INFO 13.09.2018**IAME X30 MUUTOKSET VUODELLE 2019**

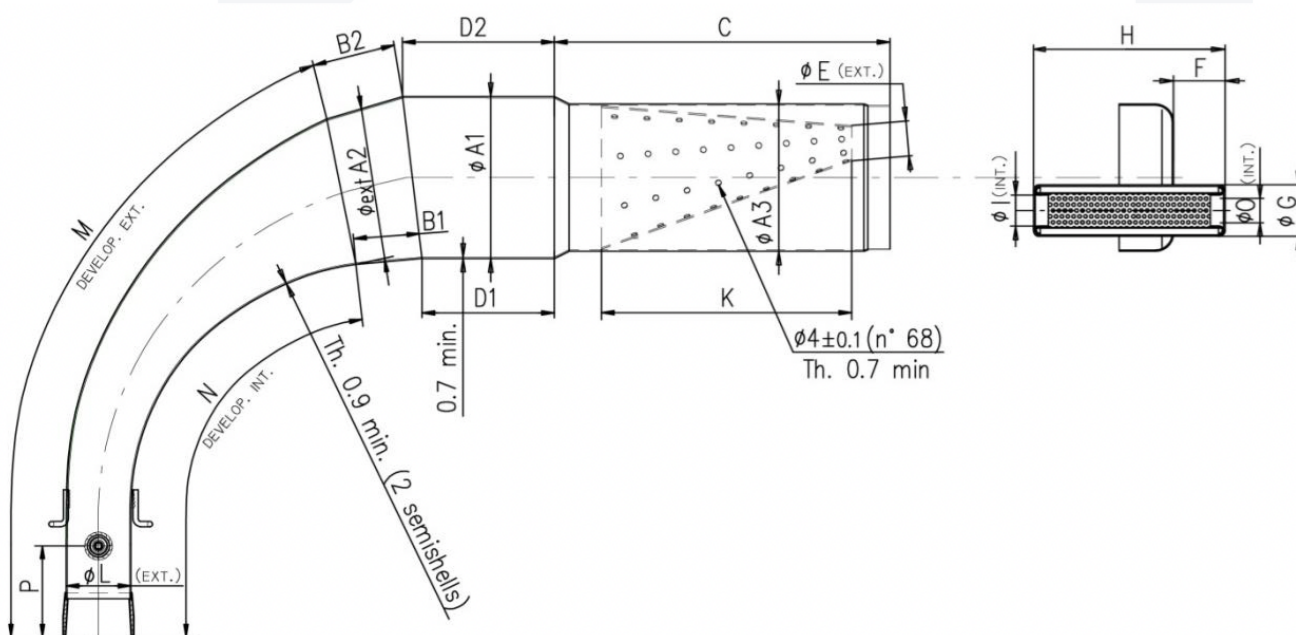
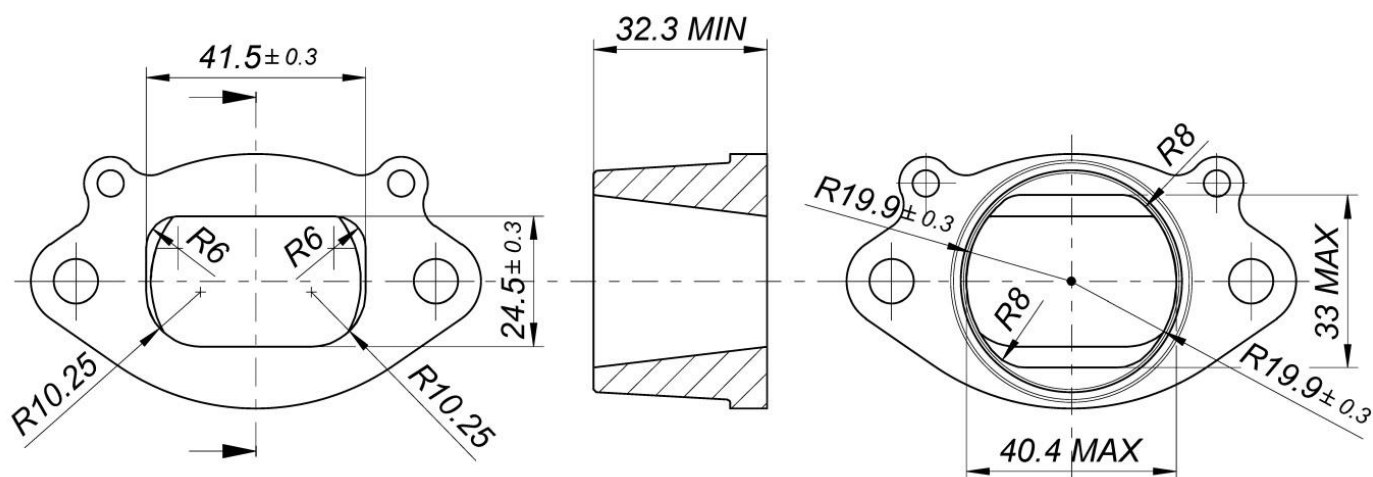
Vuodelle 2019 Iame X30-moottoripaketissa muuttuvat imuäänenvaimennin sekä pakoputki. Imuäänenvaimennin tulee olemaan täysin vastaavanlainen kuin nykyinen ja siinä käytetään samaa ilmanpuhdistinta kuin nykyisin. Pakoputki tulee olemaan ns. yksiosainen. Nämä eivät ole pakollisia muutoksia vaan aikaisemmilla versioillakin saa ajaa. Uusi pakoputki on suunniteltu niin että tehohyötyä vanhaan verrattuna ei ole.

A1: 110 ±1.5	B1: 59 ±3	D1: 89.5 ±3	F: 36 ±2	I: 21 ±1	M: 435 ±3	P: 50 ±10
A2: 102 ±1.5	B2: 59 ±3	D2: 109 ±3	G: 35 ±1	K: 170 ±3	N: 340 ±3	
A3: 100 ±1.5	C: 219 ±3	E: 23 ±2	H: 132 ±2	L: 42.5 ±1.5	O: 21 ±1
